EXPOSIÇÃO DE MOTIVOS PARA O AUTO DE INFRAÇÃO Nº 001/2024-AGR-SFT

Agente: Equatorial Energia Goiás (EQTL GO).

Órgão Fiscalizador: Agência Goiana de Regulação, Controle e Fiscalização de Serviços Públicos (AGR).

Processo Administrativo Punitivo nº: 202400029001536.

<p>14.1 – SE MPO - Canaleta inadequada (ANTES)</p> 	<p>14.1 – SE MPO - Canaleta inadequada. Corrigido em 18/09/2024</p> 
<p>14.2 – SE MPO - Canaleta inadequada (ANTES).</p> 	<p>Foto 14.2 – SE MPO - Canaleta inadequada. Corrigido em 18/09/2024.</p>

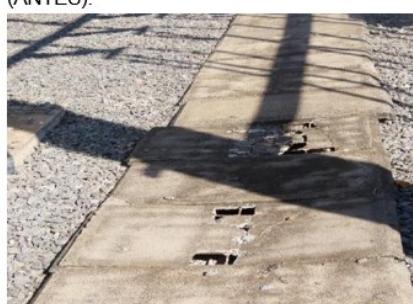
127. Destaca-se que tão logo as constatações relacionadas a essa subestação tenham chegado a conhecimento da distribuidora, foi efetuada inspeção no local e prontamente solucionou os registros da equipe de fiscalização, conforme fotos abaixo.

Foto 16.9 – SE CEP -Aterramento rompido (seccionadora 519). **Corrigido em 17/09/2024.**

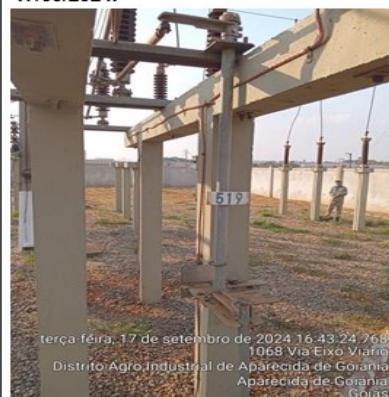
Foto 16.9 – SE CEP -Aterramento rompido (seccionadora 519) (antes).

Foto 16.19 – SE CEP- Aterramento rompido (seccionadora 515). **Corrigido em 18/09/2024.**

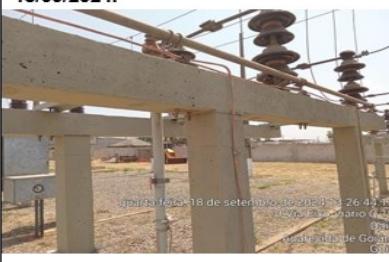
Foto 16.19 – SE CEP- Aterramento rompido (seccionadora 515) (antes).

Foto 17.1 – SE MPO- Merejamento de óleo Chave no Trafo T1 (138/138 KV).

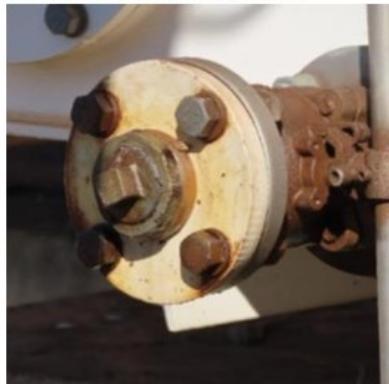
152. No que diz respeito a não observância da NBR 7036:1990 em seu item 4.3.4.1.1, a distribuidora informa que realiza sim inspeções externas nos transformadores conforme determina a referida Norma. No entanto, todo registro de merejamento ou vazamento de óleo é incluído na programação da manutenção.
153. Importante que se considere que o item 4.3.4.1.1 da NBR 7036:1990 indica a necessidade de realizar a inspeção e não a imediata correção de eventuais vazamentos identificados nessas inspeções. Assim, imputar à distribuidora uma Não Conformidade simplesmente pela existência de alguns pontos acaba se tornando uma exigência demasiada e desproporcional.
154. Sobre os registros da fiscalização, a Equatorial Goiás apresenta informações técnicas adicionais que devem ser levadas em consideração quando da avaliação de equipamentos com isolação a óleo.

Por ser um equipamento selado, não é possível realizar a correção por meio de manutenção rotineira, contudo, está previsto a substituição do equipamento dentro do plano de investimento de 2024.

Foto 19.5 – SE SUC – Resto de ave na treliça. Correção em 28.06.24.

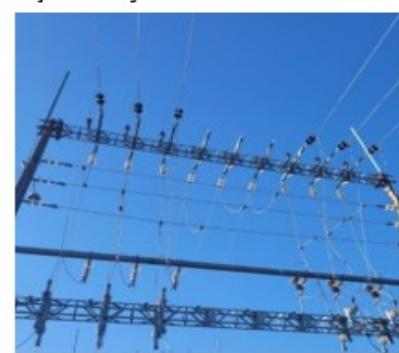
Foto 19.5 – SE SUC – Resto de ave na treliça (ANTES).

Fotos abaixo demonstram a retirada do pássaro do local
